**D O D A T E K č. 1**

**Smlouvy o dílo**

***KARLOVY VARY 2012***

1) Zhotovitel v rámci stavby označené jako „Karlovy Vary, „**KARLOVY VARY-REKONSTRUKCE UL. MATTONIHO A DRAHOMÍŘINO NÁBŘEŽÍ**“ provedl změny č.1-č.8, které jsou nedílnou přílohou tohoto dodatku č.1.

# PLOCHA A KUBATURA FRÉZOVÁNÍ ŽIVIČNÉ VRSTVY

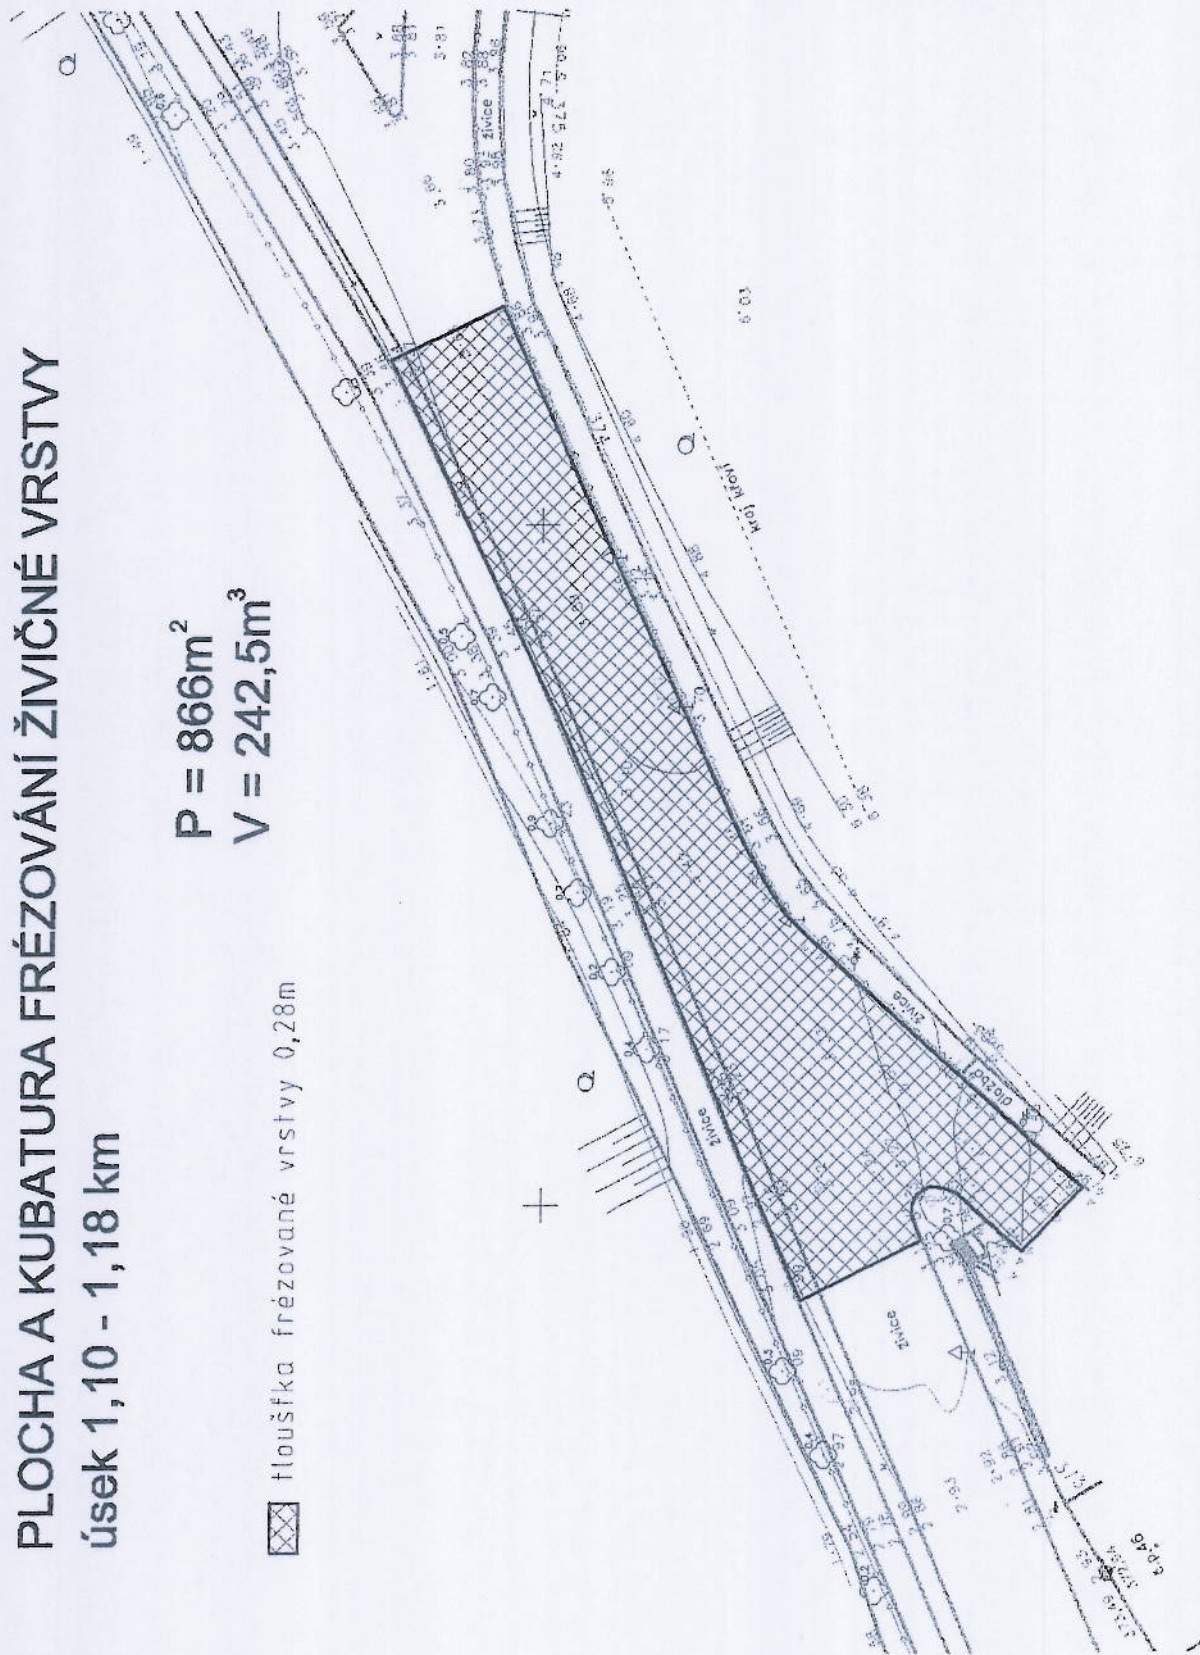
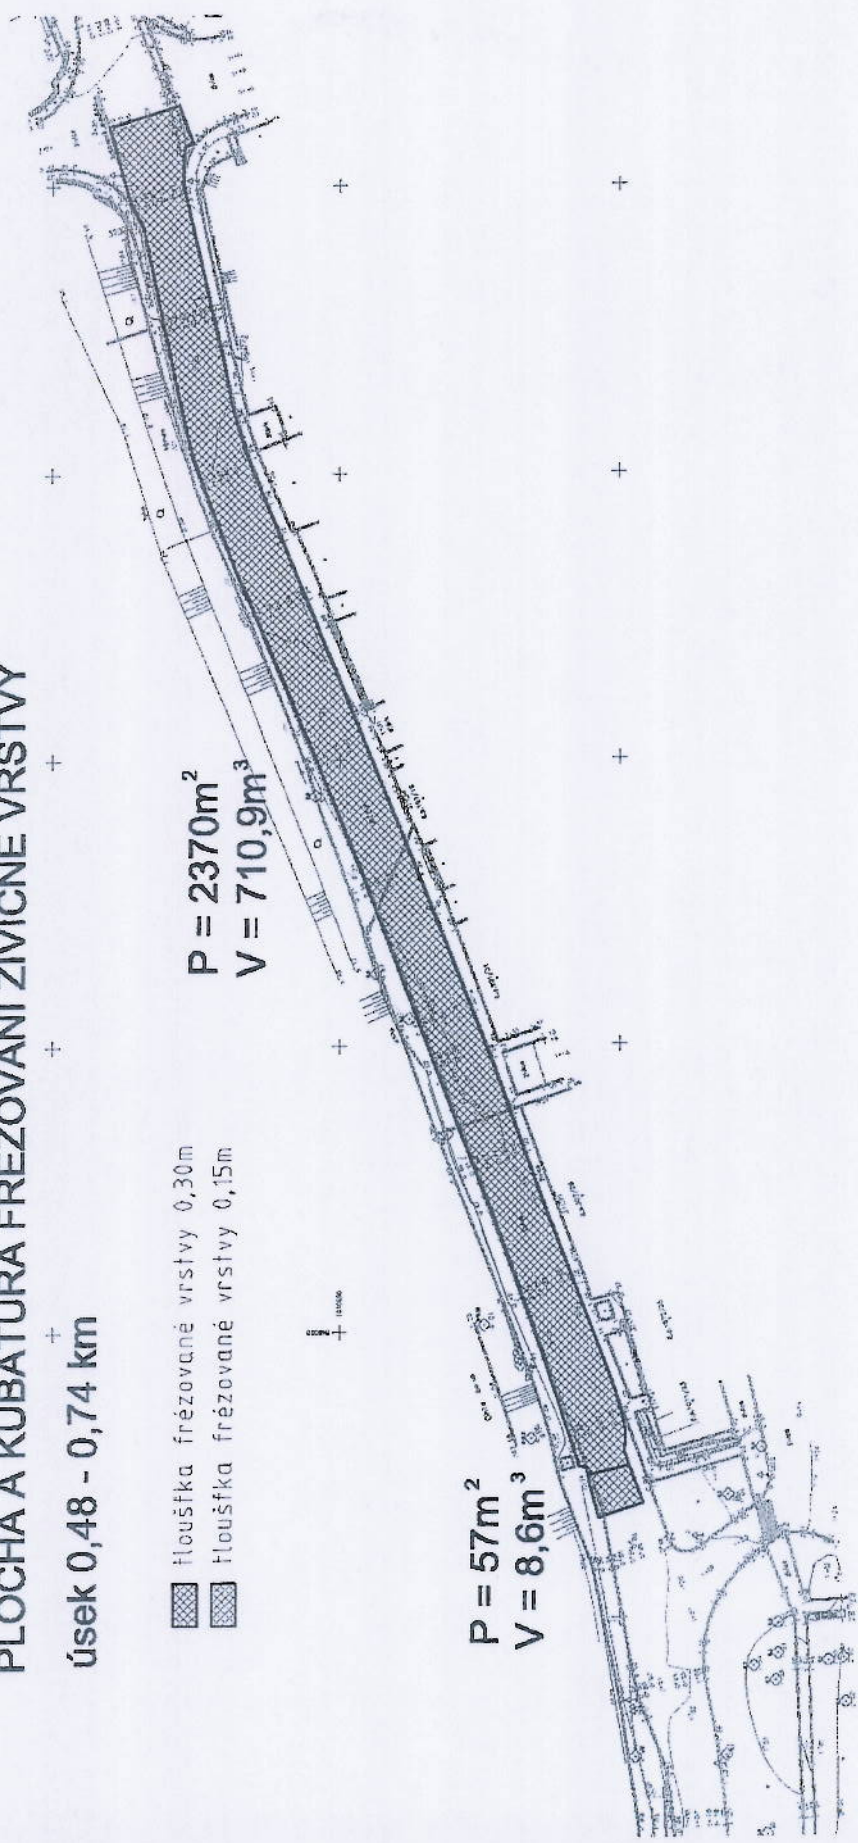
Odfrézování komunikace v tloušťce 30-33cm. Částečné použití stávajícího vytěženého materiálu do aktivní zóny.

Po kontrole stavby bylo zjištěno, že tloušťka stávajících živičných vrstev je větší než bylo v dokumentaci DZS. Odtěžený materiál byl po kontrole uznán jako částečně vhodný pro zpětné použití. Bylo navrženo odvést materiál na mezideponii, promíchat s štěrkodrtí a přivést zpět.

V období 1-4/2012 byla zaměřena plocha odfrézovaného stávajícího živичného povrchu v úsecích 1,10-1,18 km a 0,48-0,74 km. Následně byla určena kubatura odfrézovaného materiálu na základě tloušťky frézované vrstvy (viz. obrázky).

skutečnost [m <sup>3</sup> ]	962,0
rozpočet [m <sup>3</sup> ]	789,0
rozdíl [m <sup>3</sup> ]	173,0

### PLOCHA A KUBATURA MATERIÁLU, KTERÝ ZŮSTÁVÁ NA STAVBĚ úsek 0,49 - 0,68 km

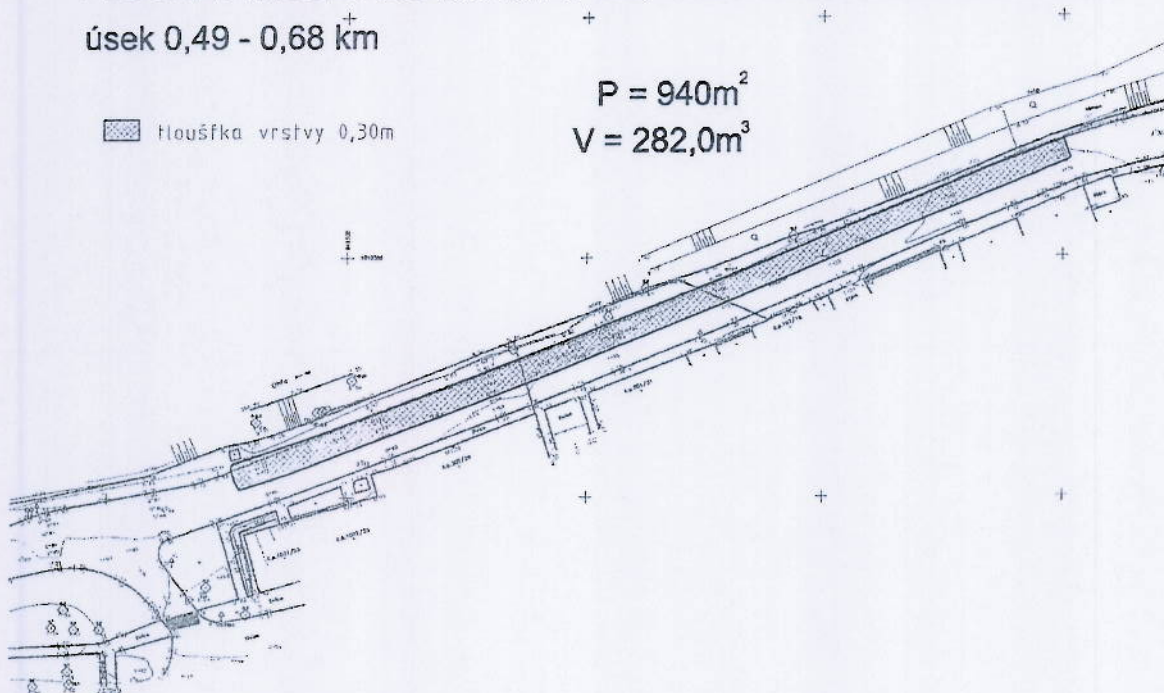
Dne 20.4.2012 byla zaměřena plocha odtěženého materiálu v úseku 0,49 – 0,68 km. Následně byla určena kubatura odtěženého materiálu na základě tloušťky odtěžené vrstvy (viz. obrázek).

plocha	P = 940 m <sup>2</sup>
kubatura	V = 282,0 m <sup>3</sup>
